Detaljplan för del av fastigheten
Ljusseveka 2:1 med flera
(Arenan) i Värnamo stad

Dnr PLAN 2022.1568

GRANSKNINGSUTLÅTANDE 1 rev.

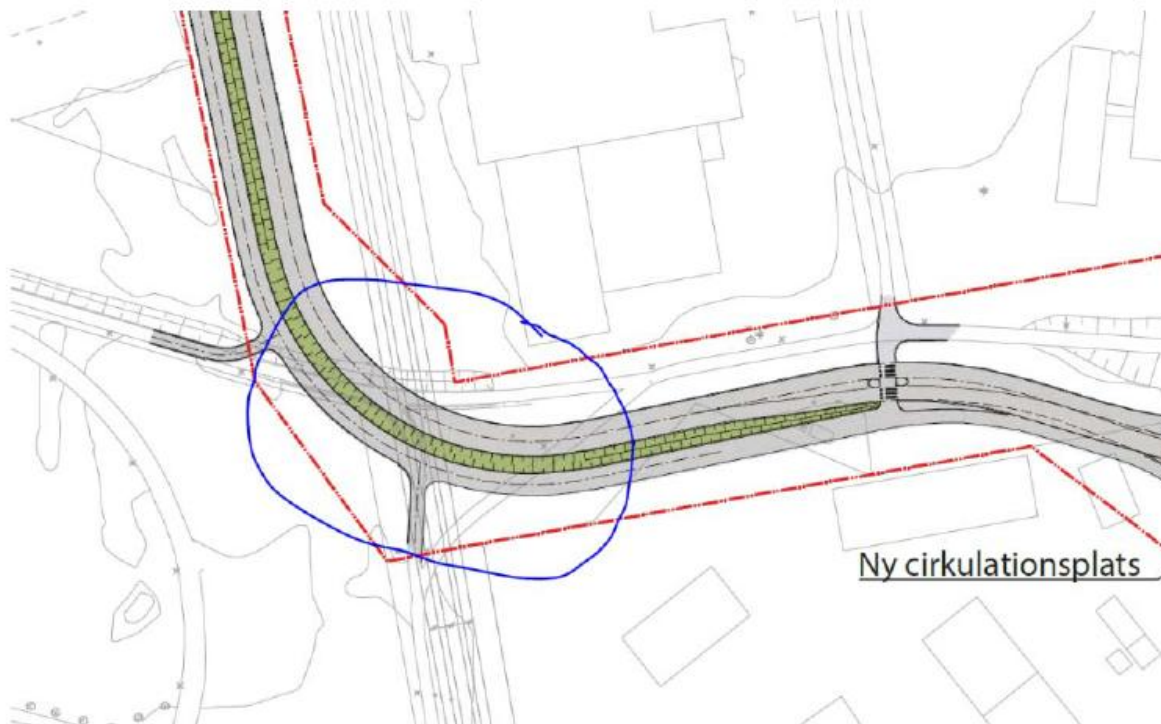
E.ON noterar att ny anslutningsväg till idrottsanläggningen planeras vid vår kraftledning. E.ON behöver vi får in mer underlag för att kunna bedöma att korsningen sker enligt Elsäkerhetsverkets starkströmsföreskrifter krav som ställs på frigång vid korsning av väg.

Vi behöver se +höjder avstånd från stolpar till väg mm. Skulle förändringar medföra att ledningen vid aktuell korsning behöver höjas är detta en kostnad som exploatören får stå för, vilket bör framgå i genomförandebeskrivningen.

Om belysningsstolpar sätts ut måste man vara extra vaksam över avstånden till kraftledningen så att de placeras på behörigt avstånd från faslinan. Om exempelvis en 12 meter hög belysningsstolpe monteras får denna inte placeras närmre strömförande lina än 14 meter, horisontellt mått.

För 130 kV gäller ett avstånd på 50 m från ledningens stolpar till andra elektiskt ledande material t.ex. belysning, el kablar, staket mm. Detta enligt Telestörningsnämnden meddelande nr 21.

För att kunna säkerställa avstånd för vägen vid parallellgång av kraftledningen måste underlag där mått framgår från vägkant till ledningen.

Specifikt vill vi diskutera nedan korsning av luftledning och väg. Ledningarna uppfyller idag kraven på korsning av befintlig väg. Det vi vill säkerställa är att ny utformning av vägen uppfyller dom krav för korsning enligt ElsäkFS och Svensk Standard för väg dvs 7m +S vid alla belastningsfall på ledarna.

För att E.ON ska kunna lämna planen utan erinra så måste hänsyn tas till ovan samt att nämnda restriktioner efterlevs, att överenskommelse träffas. Den kommande byggnationen får inte orsaka att våra anläggningar inte längre uppfyller starkströmsföreskrifterna. Alla eventuella kostnader för ombyggnation eller skada av E.ON:s anläggningar bekostas av exploatören, vilket bör framgå i genomförandebeskrivningen.

Att korsningen av väg och ledning sker på ett säkert sätt enligt gällande föreskrifter får hanteras i fortsatt projektering och byggnation av vägen och anpassas efter befintliga förutsättningar. Kommunen är införstådda i att kostnader för anpassning av ledningen kan tillkomma.
